ZDM-IPI.342.14.2023.KF.1

**Wyjaśnienia nr 1 do treści ogłoszenia
w postępowaniu o wartości do 130.000 zł netto**

Dotyczy postępowanie nr ref. ZDM-IPI.342.14.2023.KF.1

Projekt rozbudowy ulicy Jarosławskiej polegający na budowie chodnika po północno - wschodniej stronie na odcinku od ulicy Pabianickiej do ulicy Lubelskiej obejmujący zmianę geometrii skrzyżowań: ulicy Jarosławskiej z ulicami Krzesiny i Pabianicką oraz ulicy Jarosławskiej z ulicą Lubelską wraz z oświetleniem i odwodnieniem.

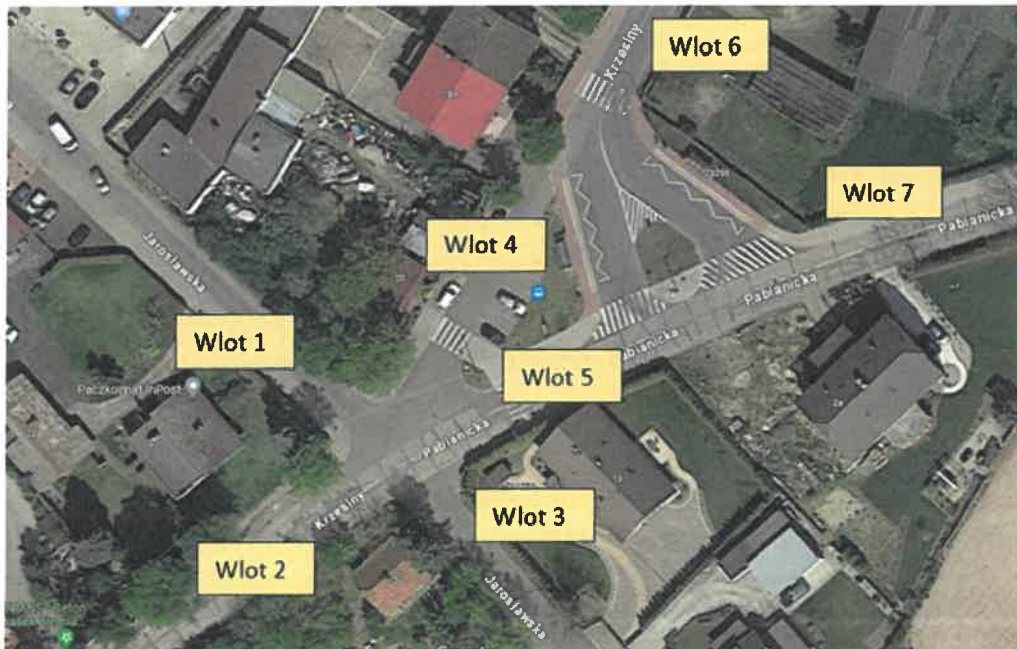
Prosimy o potwierdzenie zakresu zmiany geometrii skrzyżowania ulic: Jarosławskiej z ulicami Krzesiny i Pabianicką. W stanie obecnym skrzyżowanie tych ulic jest bardzo rozległe i obejmuje min. 7 wlotów. Poniżej przedstawiono rysunek z prośbą o zaznaczenie zakresu opracowania:

W zapytaniu znajduje się zdanie: wszystkie wyznaczone przejścia dla pieszych należy zaprojektować wraz z ich doświetleniem – czy dotyczy to także istniejących przejść dla pieszych w obrębie rozbudowanego skrzyżowania zgodnie z powyższym foto?

Zgodnie z opisem przedmiotu zamówienia opisanym w ogłoszeniu zmiany geometrii skrzyżowania ulic: Jarosławskiej z ulicami Krzesiny i Pabianicką obejmuje wloty 1-5.

Przejścia na wlotach nr 6, 7 znajdują się poza zakresem przebudowy skrzyżowania.
